Zamówienie do 130 000 złotych netto
„Budowa parku rekreacyjnego w Łęgajnach” w ramach konkursu „Aktywna wieś Warmii, Mazur
i Powiśla”

Bl.271.191.2024.JS

WYJAŚNIENIA

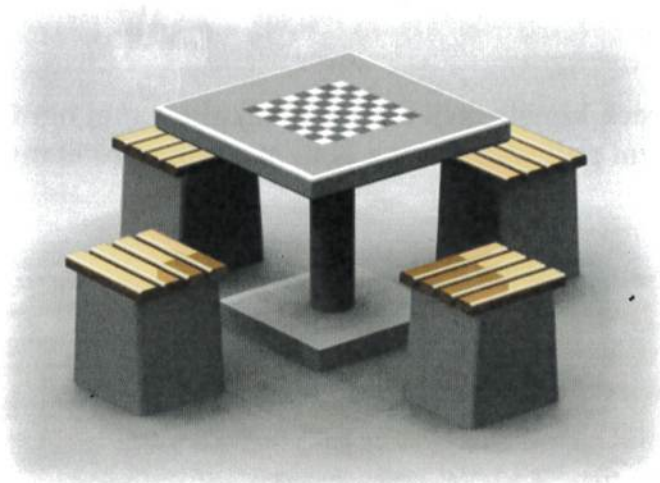
Pytanie nr 2:

Proszę o udostępnienie przykładowych wizualizacji urządzeń.

Odpowiedź nr 2:

Zamawiający udostępni zdjęcia poglądowe

Leżak parkowy- 2 szt.

Zegar słoneczny - 1 szt. - Zamawiający zaznacza, iż konstrukcja zegara powinna być betonowa

Stolik szachowy - 1 kpl.

Ławka z przewijakiem - kpl.

Ławka parkowa – 2 szt.

Tablica edukacyjna – 1 szt.

Tablica informacyjna – 1 szt.

Kosz na śmieci – 1 szt.
